INFORME DE VISITA DE CONTROL N° 008-2024-OCI/0335-SVC

VISITA DE CONTROL
MUNICIPALIDAD PROVINCIAL DE CASMA
CASMA – CASMA – ÁNCASH

"MANTENIMIENTO DE PARQUES INFANTILES EN EL DISTRITO DE CASMA"

IMAGEN N° 26
TOBOGÁN SIN LA TOTALIDAD DE SUS PERNOS DE SUJECIÓN

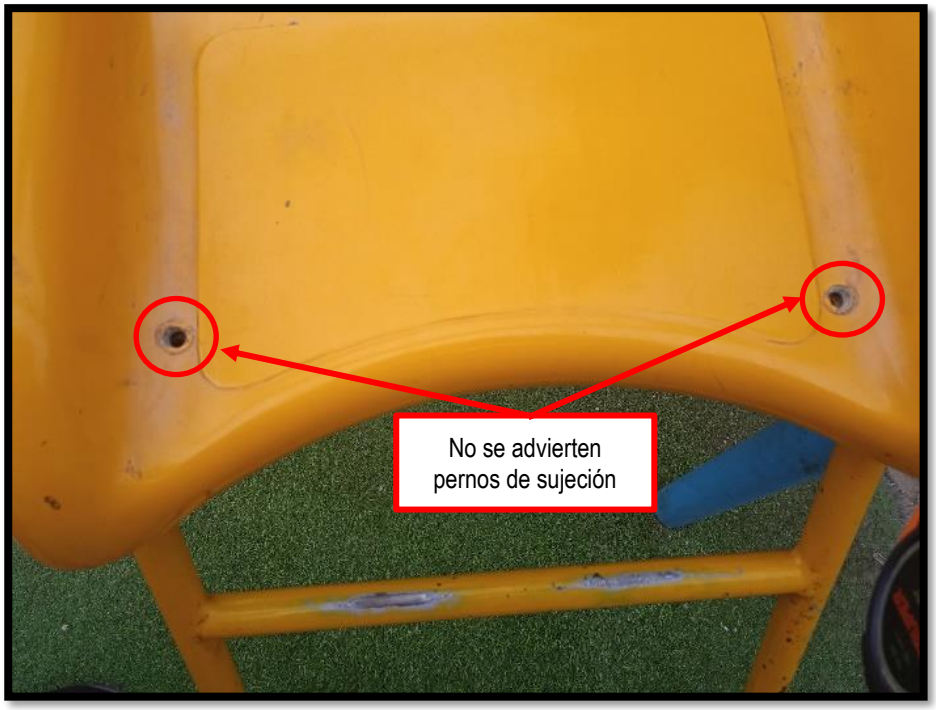
Se observó que la base del juego giratorio presenta signos de pronto desprendimiento, y tobogán sin la totalidad de sus pernos de sujeción.

IMAGEN N° 56
PERNOS DE SUJECIÓN EXPUESTOS

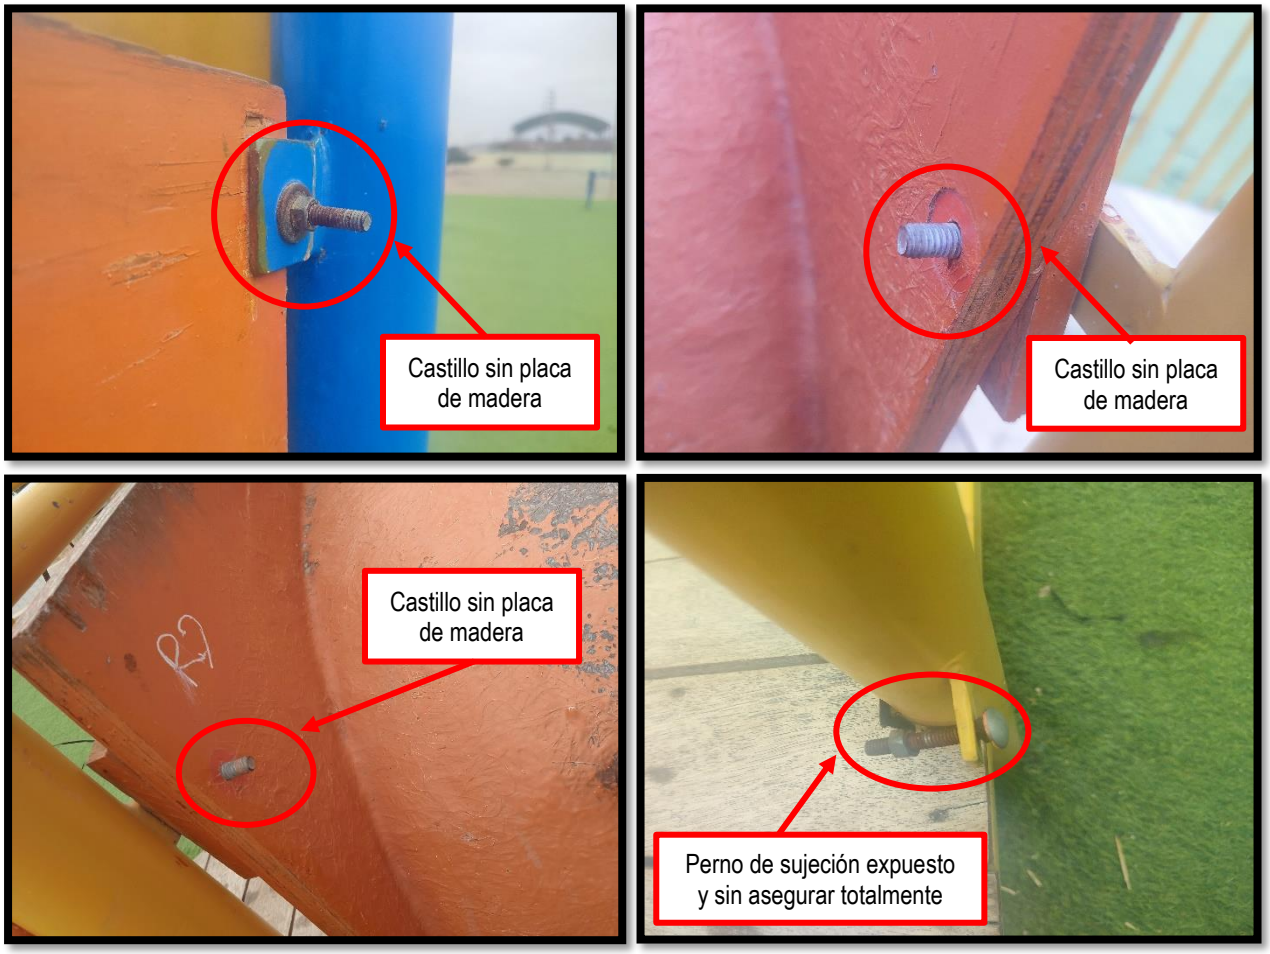
Se observó dos (2) juegos de cuerda, uno (1) sin cuerda y el otro con cuerdas deterioradas, columpio con apoyo por desprenderse y deteriorado, castillo sin una (1) placa de madera y pernos de sujeción sin protección y algunos no totalmente asegurados; castillo multijuego con un (1) columpio caído y otros no totalmente asegurados, faltan pasos en escalera, hay clavos expuestos doblados, puente colgante caído sin retirar o reponer, red sin cuerdas; casita de plástico deteriorado, sin pernos de anclaje; pernos de sujeción expuestos en juegos.

IMAGEN N° 79
JUEGO GIRATORIO SIN FUNCIONALIDAD

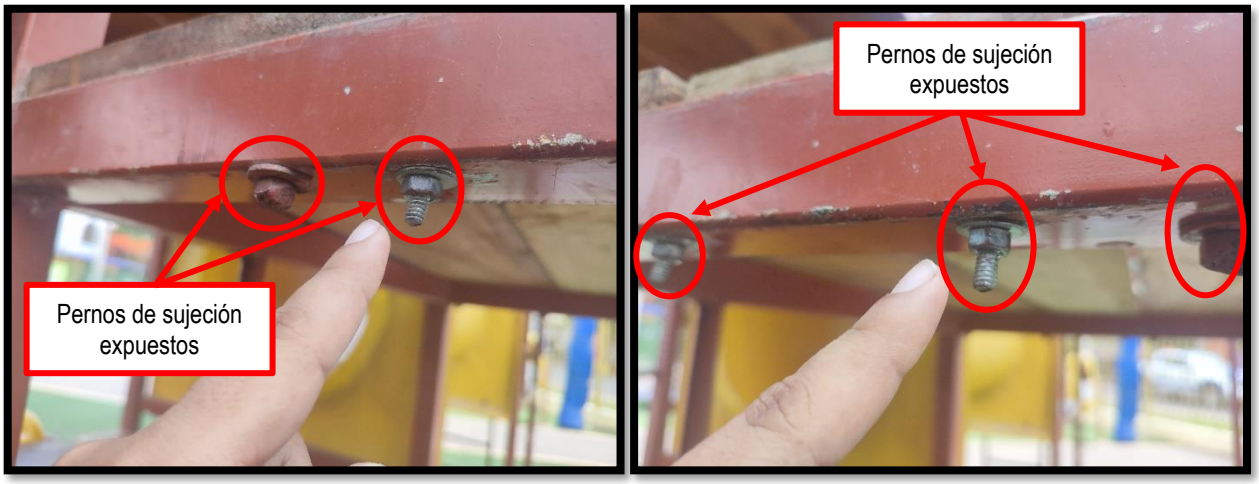
Además, se observaron pernos de sujeción expuestos sin protección, significando un riesgo potencial para los niños.

IMAGEN N° 82
ESPUMA ASEGURADA CON ALAMBRE EXPUESTO

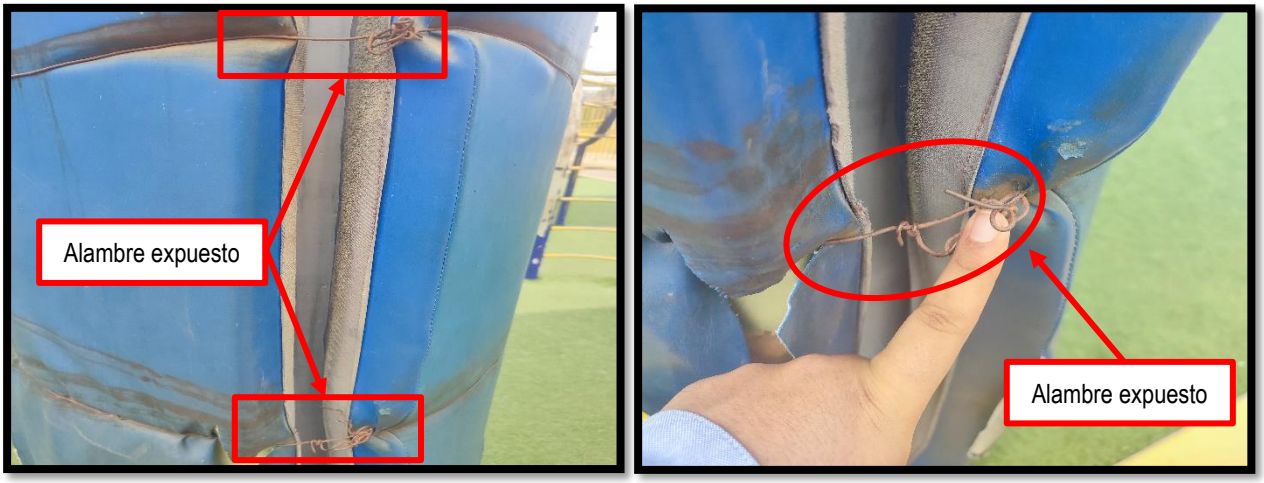
Se observó un poste metálico en proceso de oxidación sin cumplir una función aparente, espuma protectora para postes metálicos deteriorada, una de estas estaba asegurada a un poste amarrado con alambre expuesto, significando un peligro para los niños.

IMAGEN N° 94
PUENTE COLGANTE CAÍDO

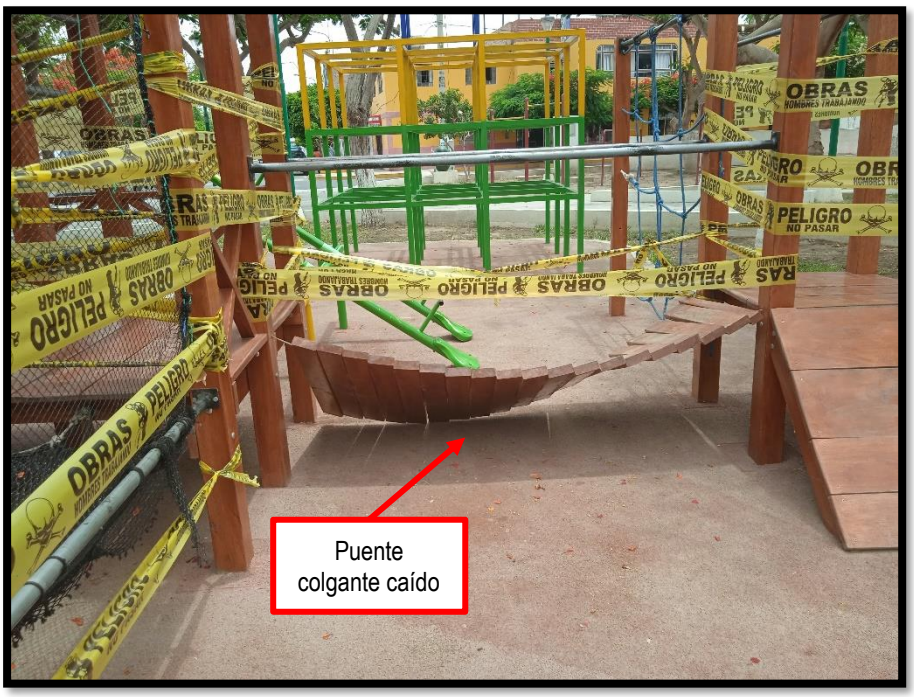
Se observó el módulo castillo con cinta de seguridad, puente colgante caído, tubo metálico que sostiene una malla se encuentra desprendido, y cuerda de columpio con llanta por romperse.

IMAGEN N° 97
SUBE Y BAJA SIN ASIENTOS

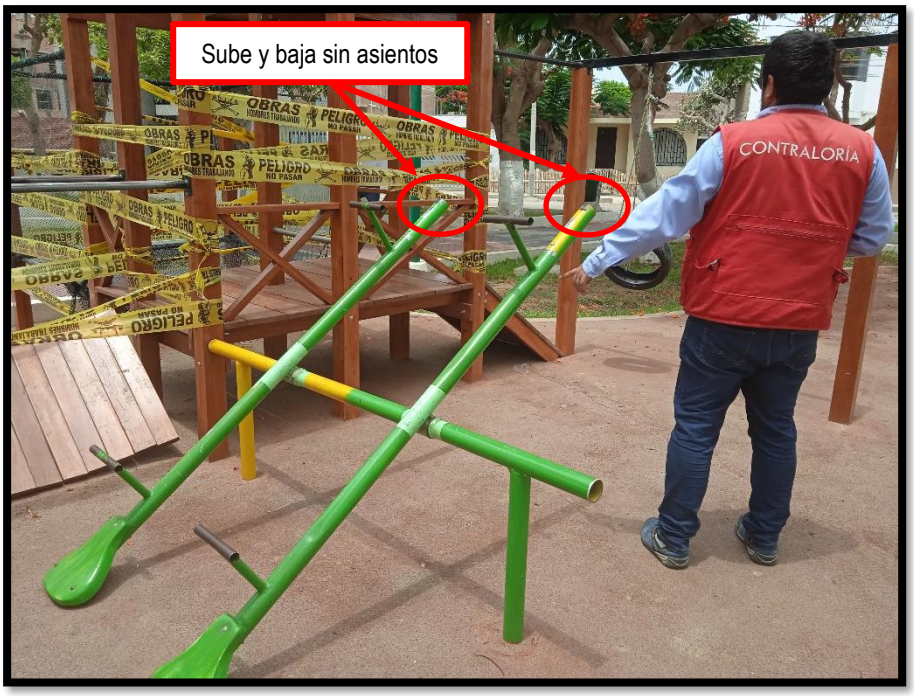
Además se observó un juego sube y baja sin un asiento cada uno, es decir inoperativo.

IMAGEN N° 102
CONCRETO POR DESPRENDERSE EN SARDINEL

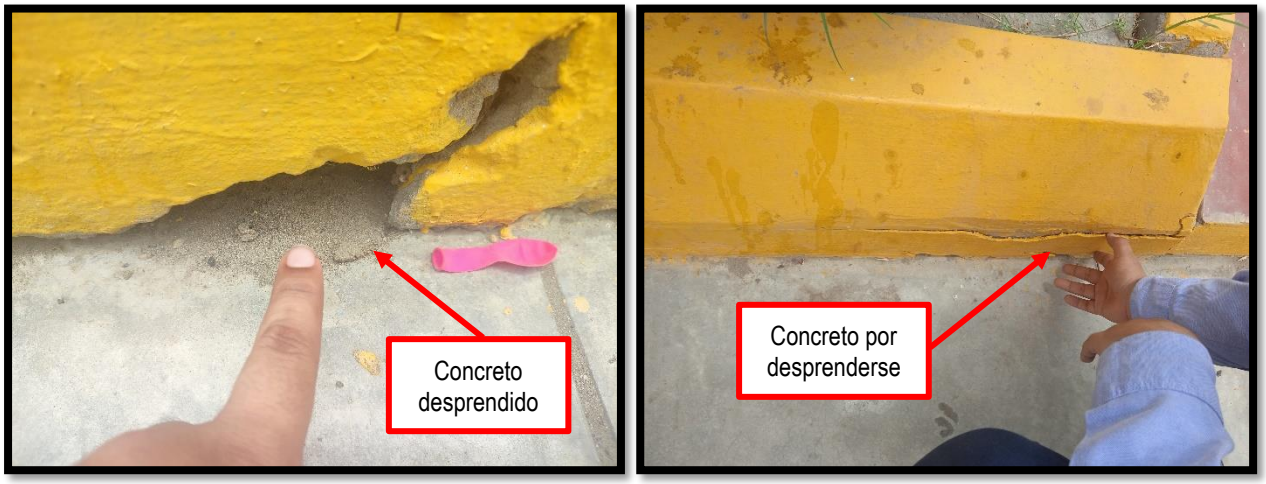
Se observó concreto desprendido y por desprenderse en sardinel.

IMAGEN N° 108
CAMA ELÁSTICA CON REPARACIONES PROVISIONALES

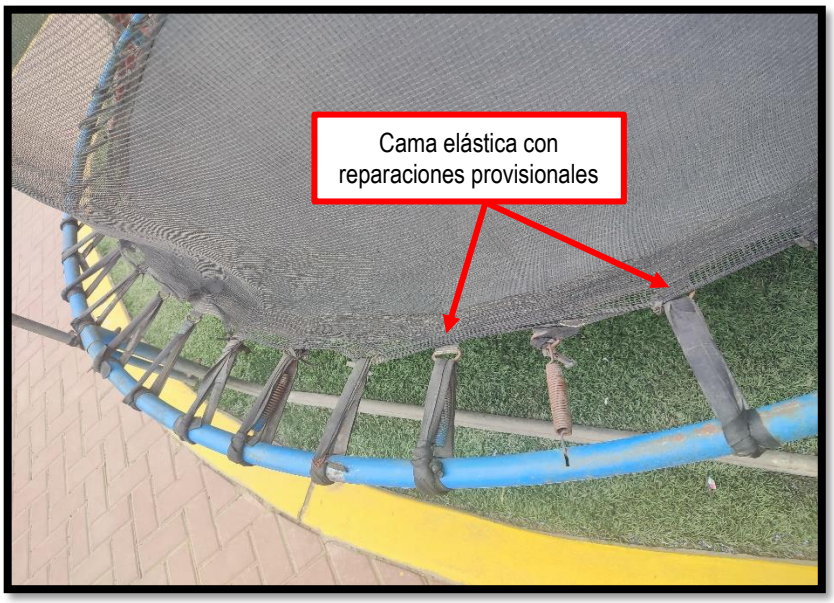
Se observó juegos en mal estado e inoperativos, la cama elástica tiene reparaciones provisionales, además, hay reparación en casita de plástico con alambre en punta expuesto significando peligro para los niños.

IMAGEN N° 110
CAJA ELÉCTRICA ABIERTA

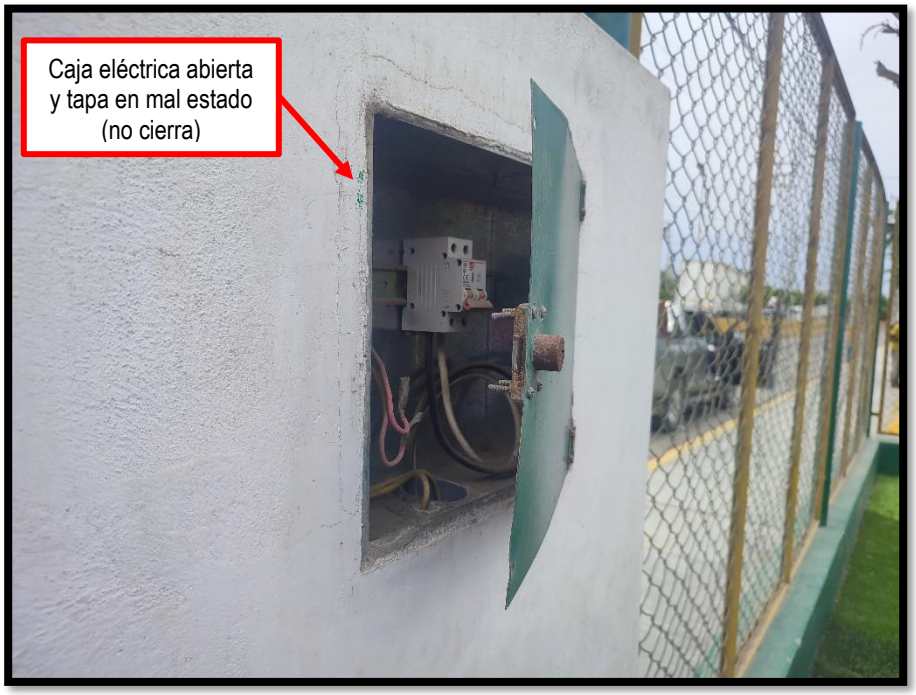
Se observó postes metálicos sin protección y caja eléctrica abierta y su tapa en mal estado (no cierra) significando peligro para los niños.

IMAGEN N° 113
SARDINELES CON GRIETAS Y FISURAS – VISTA DE CERCA

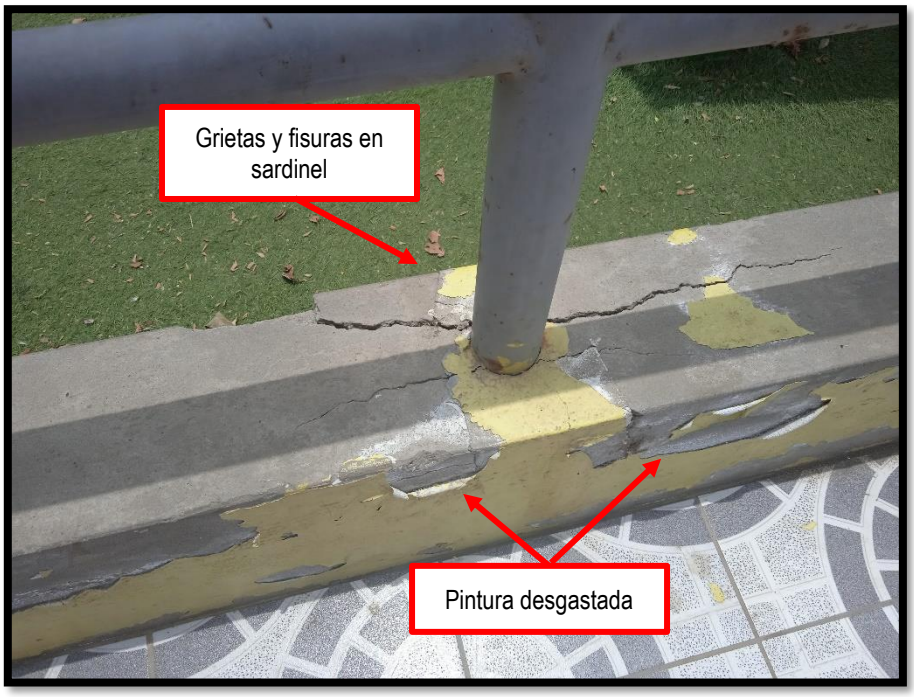
Se observó sardineles agrietados y con pintura desgastada.

IMAGEN N° 117
TOBOGÁN NO TOTALMENTE ASEGURADO

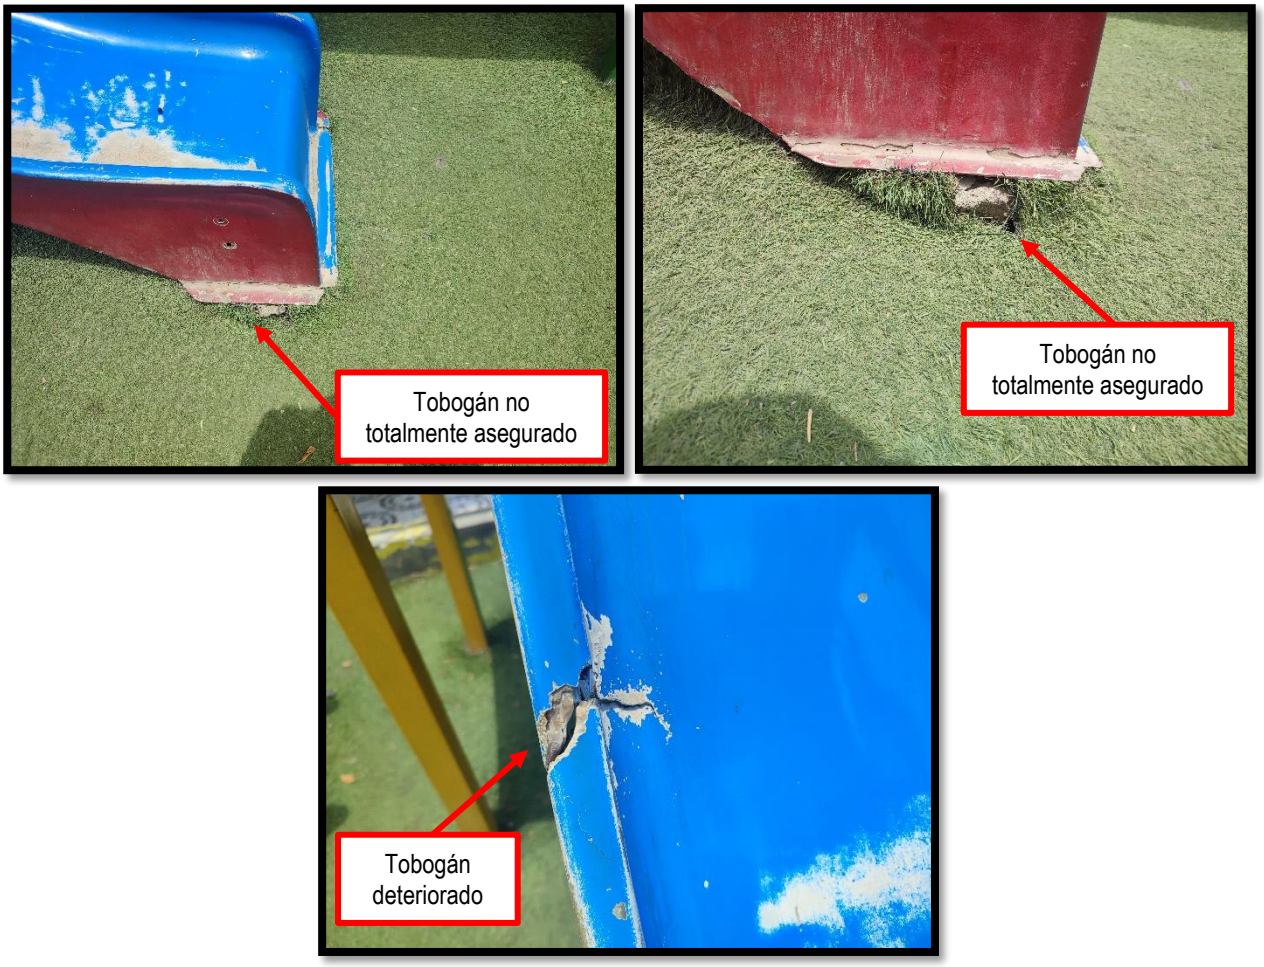
Se observó que los toboganes del castillo no están asegurados totalmente y uno de estos se encuentra deteriorado y el otro presenta desgaste de pintura. Además, se advierte la ausencia de dos (2) coberturas en el castillo. Debajo de este juego se encontró excretas de animales.

IMAGEN N° 126
SUBE Y BAJA CON PRESENCIA DE ÓXIDO Y SIN ALGUNOS ASIENTOS

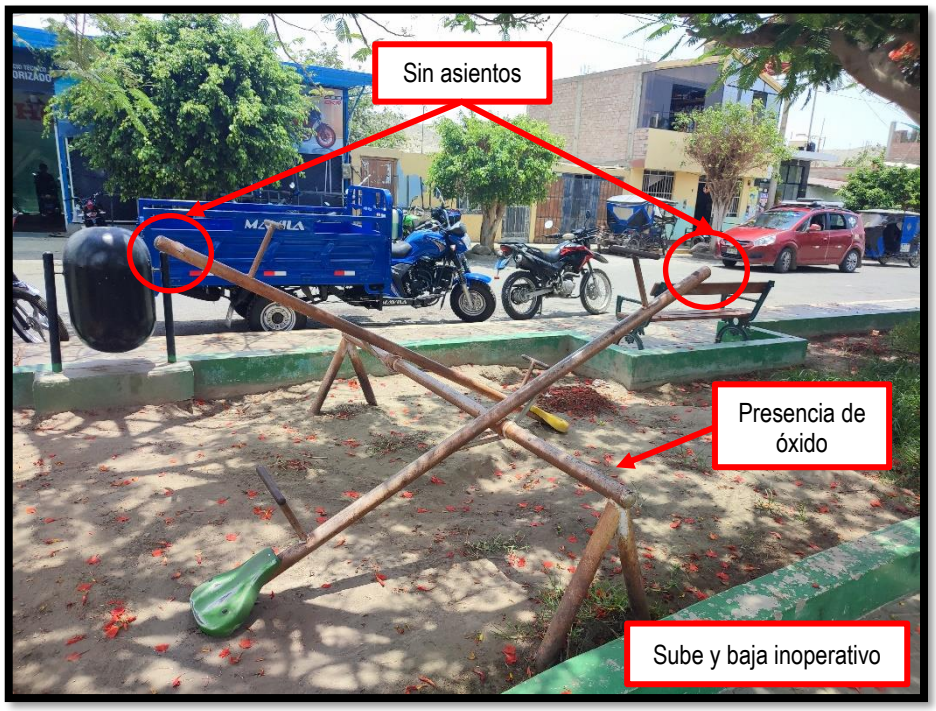
Se observó juegos con presencia de óxido e inoperativos, un columpio se encontraba en área de circulación entre el parque y la losa deportiva del AA. HH. Ramiro Prialé.
